DECLARACIÓN DEL DEPARTAMENTO DE GEOGRAFÍA SOBRE CORMECOR - Complejo Ambiental de Tratamiento, Valorización y Disposición de los Residuos Sólidos Urbanos del Área Metropolitana de Córdoba

Usos del Suelo del AMC, mosaico recortado según el IPLAM

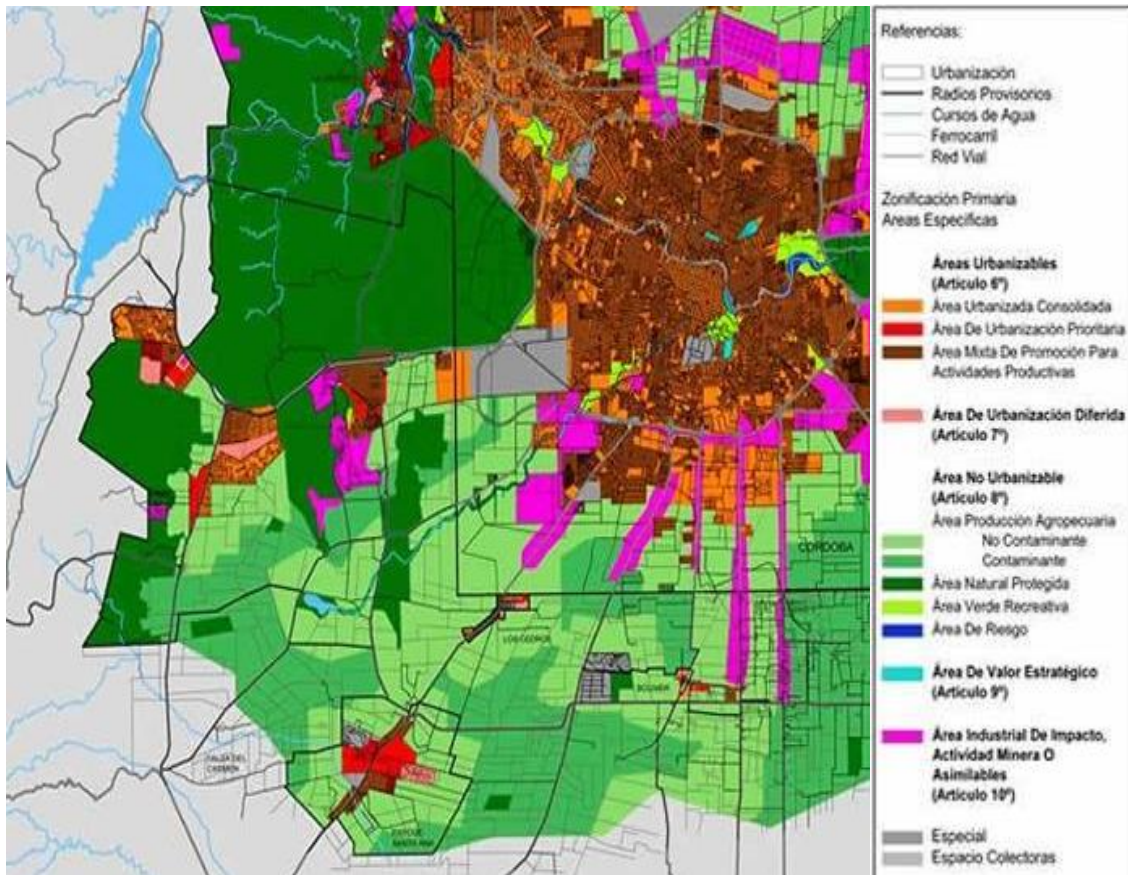
Obsérvese que el área está señalada en la zonificación con color verde correspondiente a área de producción agropecuaria

Queremos que se considere que la zona, según el IPLAM (Ley 9841) que regula el uso del suelo en la zona metropolitana de Córdoba, establece que ese territorio sólo está autorizado para uso agrícola y no para plantas industriales ni vertederos de basura (ver mapa pág 5 de este documento).

Grafico que muestra el sitio de anegamiento y trasvase de cuencas en la ruta 36

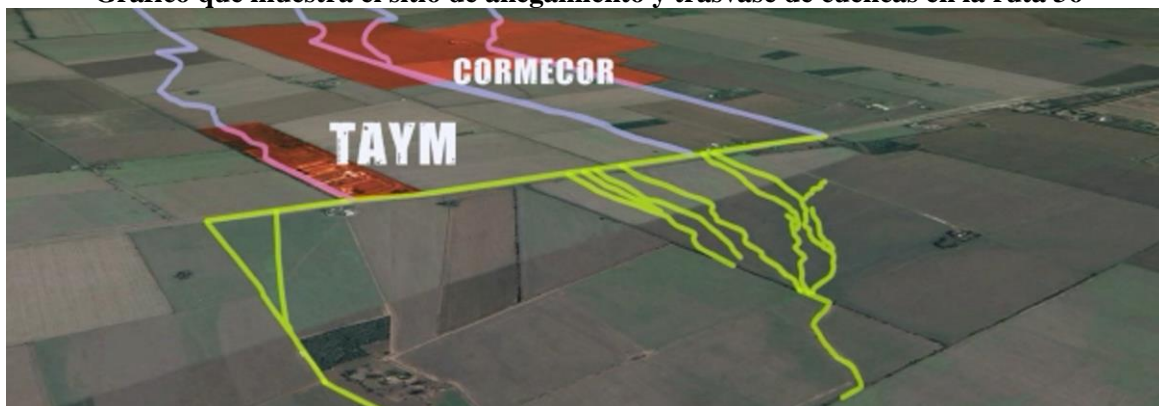
Sin embargo, el propio Ing Corral, responde a Cormecor a través de un detallado informe donde expresa que “en el predio Alto del Durazno, la evidencia de escorrentías, sumado a que el predio tiene cuencas de aportes hídricos de unas 1.200 hectáreas - con pendientes que alcanzan hasta más del 3 % - considerando además el tipo de suelo de la zona y su uso, y la posición del predio en el relieve (centro de la cuenca), hacen que el predio elegido por Cormecor sea desde el punto de vista Geológico y Geomorfológico, inundable. Este informe demuestra que:

- 1) El Talud fue completamente arrasado por las escorrentías con la pérdida de su integridad a lo largo de 100 de sus 1000 metros de longitud;
- 2) Existe evidencia inculcable de trasvase de cuencas - entre las cuencas de Taym y Cormecor, agravado asimismo por la formación de cárcavas y la presencia de suelos colapsables en la zona, debido a la presencia de mallines.
